Département de la Drôme

Commune de Montségur sur Lauzon

RAPPORT DE L'ENQUÊTE PUBLIQUE

Elaboration du Plan Local Urbanisme

Observation n°2 : M. Péraud Pascal, Montségur sur Lauzon.

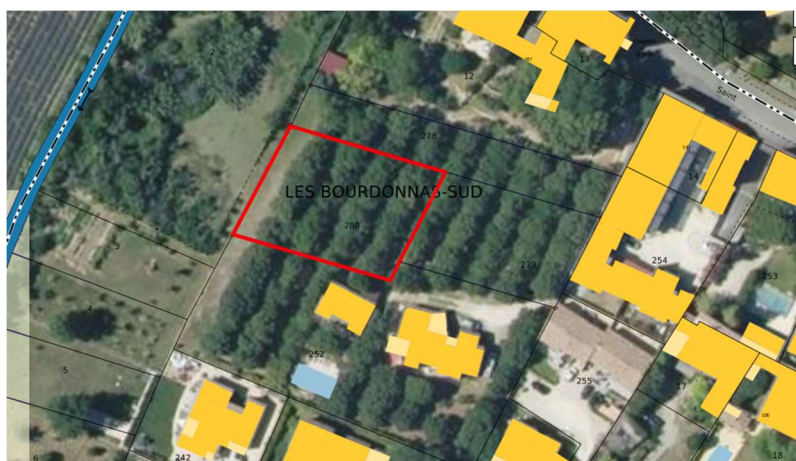
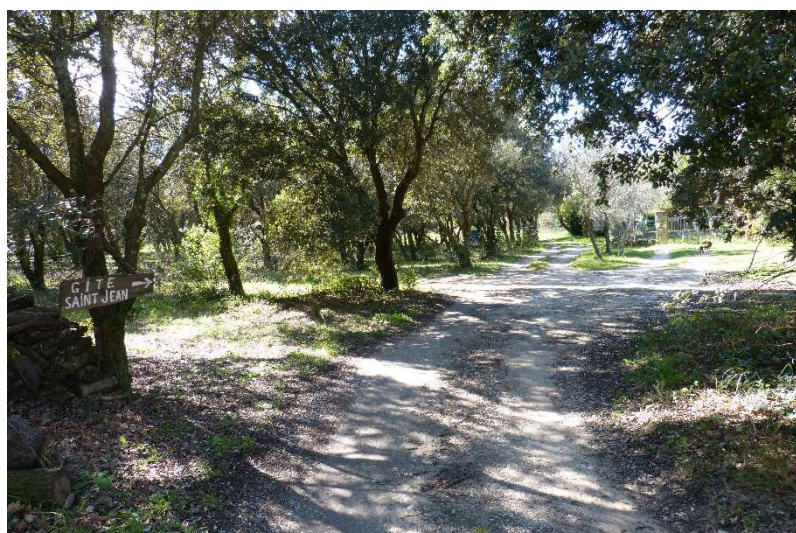
Suite à notre entretien, je souhaite que ma parcelle AD280 qui se trouve exclue de la zone U, ma parcelle étant en dent creuse mitoyenne sur 3 côtés et considérée en zone inondable du Lauzon, alors qu'aucun PPRi n'a été approuvé. Je demande la rectification à ce qui semble une erreur.

Il est vrai que cette parcelle de 1100m² Le Bourdonnas-Sud, se trouve en zone inondable du Lauzon, mais ce n'est pas un PPRi, quelle valeur peut avoir l'étude du Sivom, et ne figure pas dans la liste des servitudes, alors que plus haut une zone UE est créée pour « des constructions et installations nécessaires aux services publics ou d'intérêt collectif ». Cette parcelle pourrait être revue en prévoyant une construction sur vide sanitaire qui permet de surélever la construction à prévoir dans le règlement écrit. Par contre quel est le type de plantation sur cette parcelle ?

Entouré rouge sur la photo

Le PLU, en intégrant l'étude d'inondabilité du Lauzon confère un caractère opposable à cette dernière (comme tout zonage du PLU, bien qu'ils ne soient pas des servitudes d'utilité publique). Les contours de la zone inondable ont été définis par des techniciens spécialisés. La commune n'a pas la compétence pour remettre en cause le zonage défini. Les contours de la zone inondable ne seront pas modifiés. Avis défavorable.

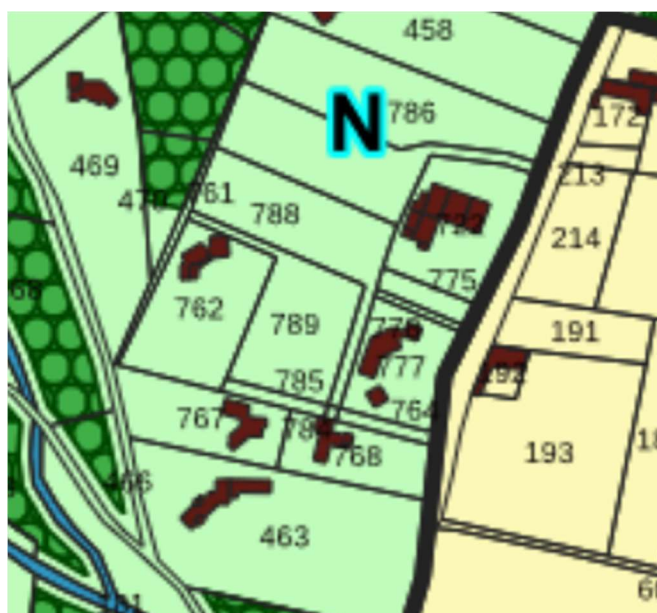
Suite à l'entretien avec Me. Barette lors de la permanence n°4, du 27 mars 2024, la copie d'un courrier du 4 novembre 2021, adressé à M. Le Maire, m'a été transmis par mail à l'adresse de l'enquête publique. Ce courrier demandait suite à une réunion du 23 septembre 2021 (pas 2023 comme indiqué sur le mail d'accompagnement) le classement en zone U de ces parcelles.

Ci-dessous étant la reprise des paragraphes montrant l'incohérence de la zone N et l'erreur manifeste comme a voulu le décrire le courrier.

Le classement des parcelles K 764, 784, 787 et 788 souffre d'une incohérence patente avec le PADD et traduit également une erreur manifeste d'appréciation des auteurs du projet du PLU.

La carrière pour chevaux existante délimitée avec les poteaux de bois

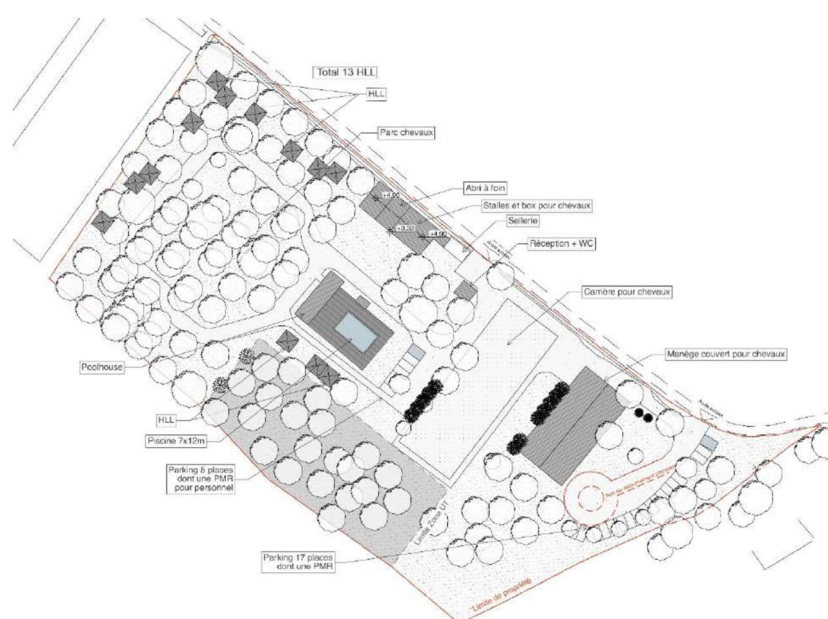
*Le Commissaire Enquêteur ;  
Qui dit privé, c'est-à-dire il n'y a pas de cours pour des adhérents, en fonctionnant comme une association, par exemple.*

La CDPENAF ne semble pas avoir eu connaissance de ce centre équestre du fait que dans le dossier il n'en est pas fait référence, uniquement un schéma du projet de camping et équipements, voir l'avis et recommandations formulés par la CDPENAF. Le classement en zone Ut1.

Il s'agit d'un projet privé.

Observation n°2 : M. Péraud Pascal, Montségur sur Lauzon.

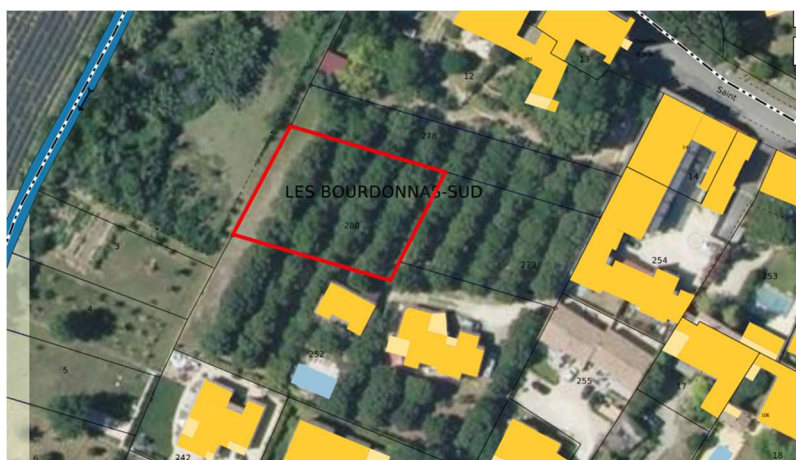
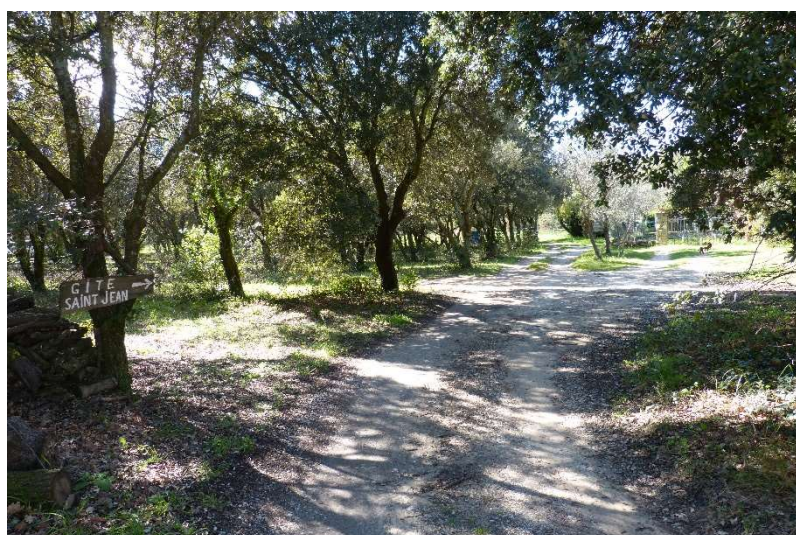
Suite à notre entretien, je souhaite que ma parcelle AD280 qui se trouve exclue de la zone U, ma parcelle étant en dent creuse mitoyenne sur 3 côtés et considérée en zone inondable du Lauzon, alors qu'aucun PPRi n'a été approuvé. Je demande la rectification à ce qui semble une erreur.

sanitaire qui permet de surélever la construction à prévoir dans le règlement écrit. Par contre quel est le type de plantation sur cette parcelle ?

Entouré rouge sur la photo

Réponse de la Mairie :

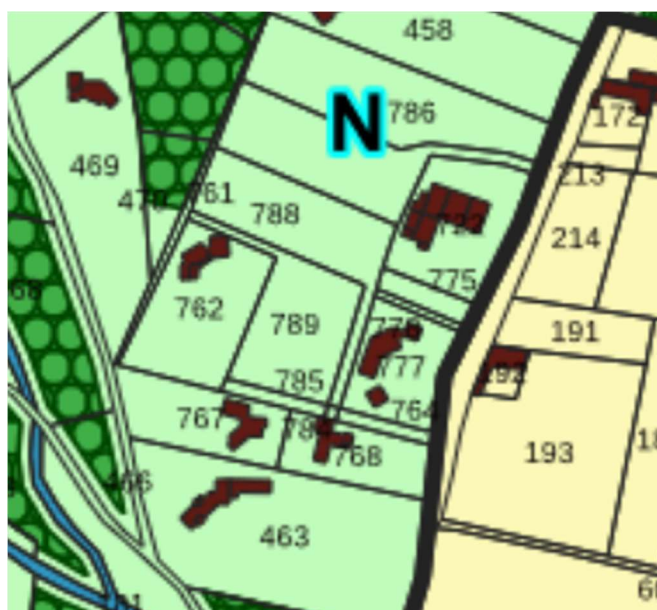
Suite à l'entretien avec Me. Barette lors de la permanence n°4, du 27 mars 2024, la copie d'un courrier du 4 novembre 2021, adressé à M. Le Maire, m'a été transmis par mail à l'adresse de l'enquête publique. Ce courrier demandait suite à une réunion du 23 septembre 2021 (pas 2023 comme indiqué sur le mail d'accompagnement) le classement en zone U de ces parcelles.

Ci-dessous étant la reprise des paragraphes montrant l'incohérence de la zone N et l'erreur manifeste comme a voulu le décrire le courrier.

Le classement des parcelles K 764, 784, 787 et 788 souffre d'une incohérence patente avec le PADD et traduit également une erreur manifeste d'appréciation des auteurs du projet du PLU.

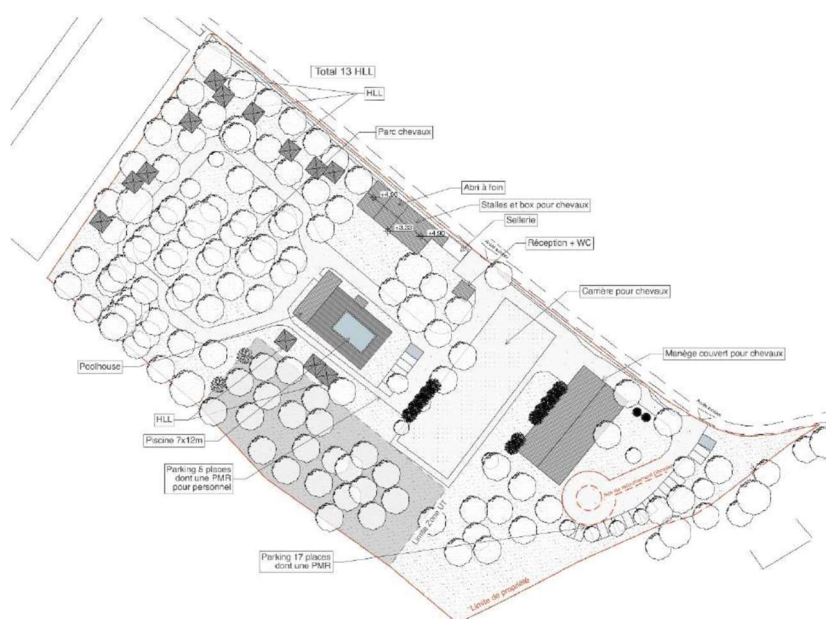
Un camping équestre/hébergement suivant les activités prévues, que l'on ne connaît pas dans le dossier (juste un plan), peut-être reconnues comme activité agricole ou non agricole, c'est également un ERP, c'est très réglementé par le RSD. Une structure existe actuellement à cet emplacement, il n'y a aucune information à l'entrée.

Les parcelles autour de l'Ut1 sont classées Agricoles et la parcelle AA28 mitoyenne en Naturelle (elle est arborée), n'aurait-il pas été plus judicieux de tout classer en zone A et de définir le camping équestre comme STECAL, ainsi ces activités pourraient être modifiées et évoluer au cours du temps et devenir activités reconnues agricoles.

Pour avoir été sur le terrain, les stalles et box, ainsi que la carrière sont déjà existants, des beaux chevaux sont également présents dans les paddocks, donc c'est actuellement un centre équestre qui fonctionne, mais privé ou public ?

Observation n°2 : M. Péraud Pascal, Montségur sur Lauzon.

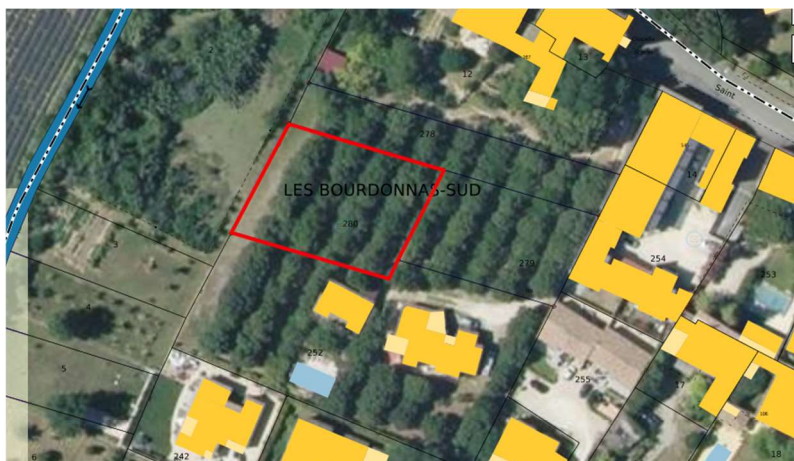
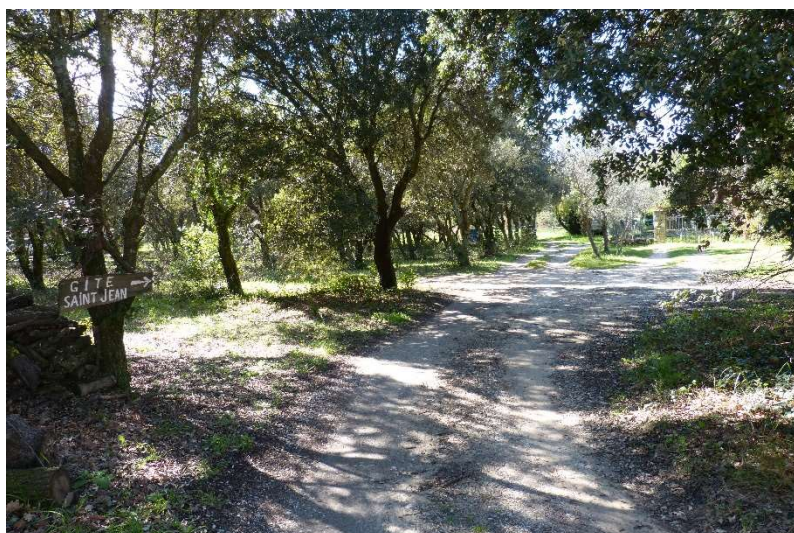
Suite à notre entretien, je souhaite que ma parcelle AD280 qui se trouve exclue de la zone U, ma parcelle étant en dent creuse mitoyenne sur 3 côtés et considérée en zone inondable du Lauzon, alors qu'aucun PPRi n'a été approuvé. Je demande la rectification à ce qui semble une erreur.

publics ou d'intérêt collectif ». Cette parcelle pourrait être revue en prévoyant une construction sur vide sanitaire qui permet de surélever la construction à prévoir dans le règlement écrit. Par contre quel est le type de plantation sur cette parcelle ?

Entouré rouge sur la photo

Le PLU, en intégrant l'étude d'inondabilité du Lauzon confère un caractère opposable à cette dernière (comme tout zonage du PLU, bien qu'ils ne soient pas des servitudes d'utilité publique). Les contours de la zone inondable ont été définis par des techniciens spécialisés. La commune n'a pas la compétence pour remettre en cause le zonage défini. Les contours de la zone inondable ne seront pas modifiés. Avis défavorable.

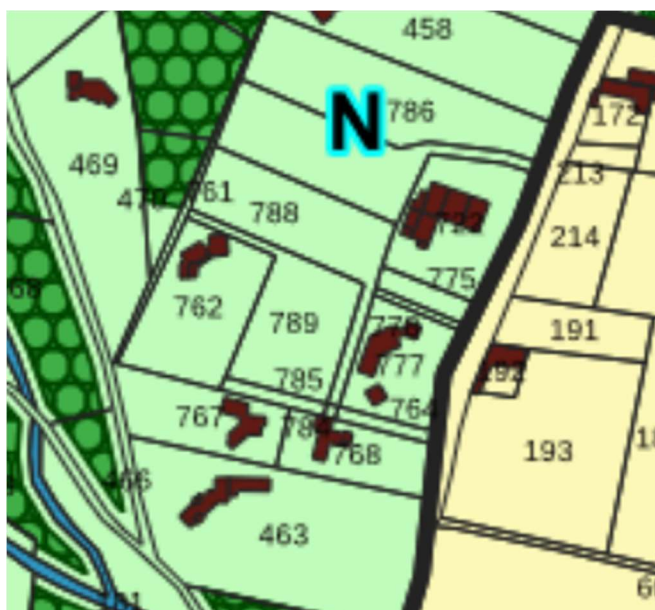
Suite à l'entretien avec Me. Barette lors de la permanence n°4, du 27 mars 2024, la copie d'un courrier du 4 novembre 2021, adressé à M. Le Maire, m'a été transmis par mail à l'adresse de l'enquête publique. Ce courrier demandait suite à une réunion du 23 septembre 2021 (pas 2023 comme indiqué sur le mail d'accompagnement) le classement en zone U de ces parcelles.

Ci-dessous étant la reprise des paragraphes montrant l'incohérence de la zone N et l'erreur manifeste comme a voulu le décrire le courrier.

Le classement des parcelles K 764, 784, 787 et 788 souffre d'une incohérence patente avec le PADD et traduit également une erreur manifeste d'appréciation des auteurs du projet du PLU.

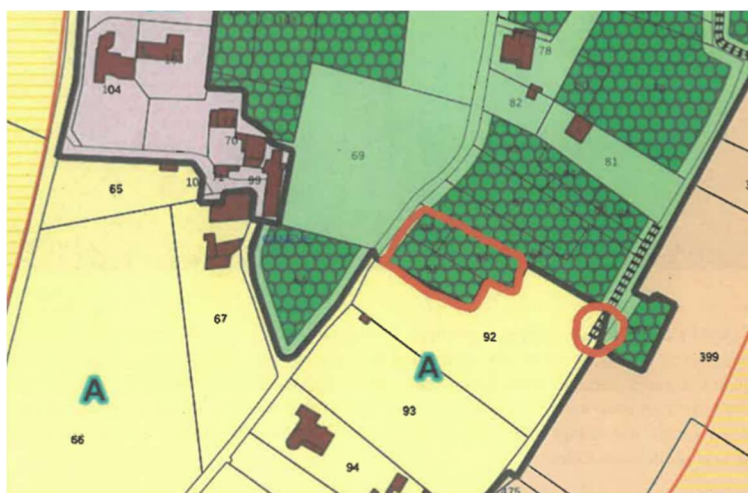
Donc Mme. Riffard est propriétaire (par héritage) des parcelles AE89, 90, 92 et 93, avec le projet d'acquérir la parcelle AE91. Toutes ces parcelles sont d'usage agricole, non résidente dans la commune, mais les fait toujours entretenir pour éviter l'envahissement de végétaux.

Un chemin passe de chaque côté de mes parcelles, mais pour les parcelles 92 et 93 classées en zone A, tandis qu'une autre petite partie, au nord-ouest, a le classement zone N et en EBC.

Je souhaite que les parcelles AE 89, 90 et 91 soit classées en zone A, le classement en EBC n'est pas justifié à la vue de la végétation d'arbustes qui occupent ces parcelles, qui se détachent des boisements protégés de chênes du Serre du village médiéval. Ainsi on dispose d'une unité foncière agricole (environ 1ha) pour la mise en œuvre d'un exploitation viable (surface minimale d'installation), ceci dans le sens du PADD de protéger l'agriculture sur la commune.

La carrière pour chevaux existante délimitée avec les poteaux de bois

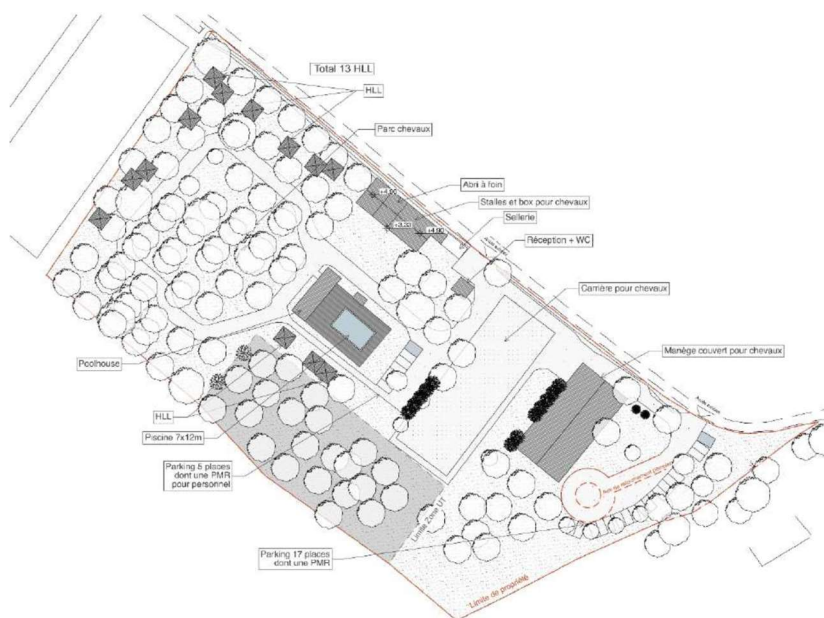
Pour avoir été sur le terrain, les stalles et box, ainsi que la carrière sont déjà existants, des beaux chevaux sont également présents dans les paddocks, donc c'est actuellement un centre équestre qui fonctionne, mais privé ou public ?

Il s'agit d'un projet privé.
